MESTNA OBČINA MARIBOR
ŽUPAN

Številka: 3503 – 28/2021-19 0301 04
Maribor, 23. marec 2022

STALIŠČA

IN POJASNILA DO PODANIH PRIPOMB NA IZHODIŠČA ZA PRIPRAVO OBČINSKEGA PODROBNEGAM PROSTORSKEGA NAČRTA ZA DEL OBMOČJA POBREŽJE Po1-SD (OSKRBOVANA STANOVANJA)

5. varianta

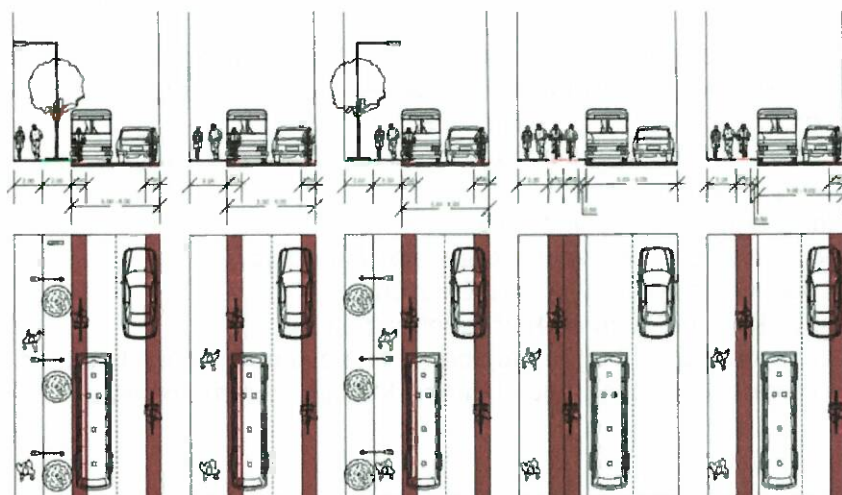
- a. najprej je potrebno urediti cesto in pločnike ter poskrbeti za varnost ljudi na tem območju in križišče Čufarjeve, Osojnikove in Zrkovske ceste preurediti v križišče;
- b. Zrkovska ne more biti enosmerna ulica;
- c. glede na prikazana nivojska parkirišča je lahko največ 30 stanovanj, v kolikor bi jih bilo več se naj parkira v podzemni garaži;
- d. višina objekta je lahko maksimalno P+5;
- e. prikazati je potrebno natančno velikost parcele za gradnjo;
- f. parkirišče ob sosednji mejni hiši je problematično;
- g. nujna je prenova komunalne in električne infrastrukture;
- h. izvoz na cesto se naj zaradi boljše preglednosti umesti pod pravim kotom in
- i. upoštevati je potrebno vse predloge občanov, ki živijo na tem območju.

Površina za pešce in enosmerna kolesarska steza sta nivojsko ločeni od vozišča. Površina za pešce je širine 2,00 metrov. Enosmerna kolesarska steza, ki se nahaja poleg površine za pešce je širine 1,00 metra. Med enosmerno kolesarsko stezo in voziščem se nahaja 0,5 metrov širok varnostni odmik. Vozišče je lahko minimalne širine 5,00 metrov in maksimalne širine 6,00 metrov. Na desni strani vozišča se nahaja kolesarski pas, ki sta v souporabi s prometnim pasom in je širine 1,00 metra.

Promet na Zrkovski cesti bi uredili po skici 5. variante. Zagotovili bi varnost ranljivih udeležencev v prometu, ki bi bili v celoti nivojsko ločeni od motornega prometa.
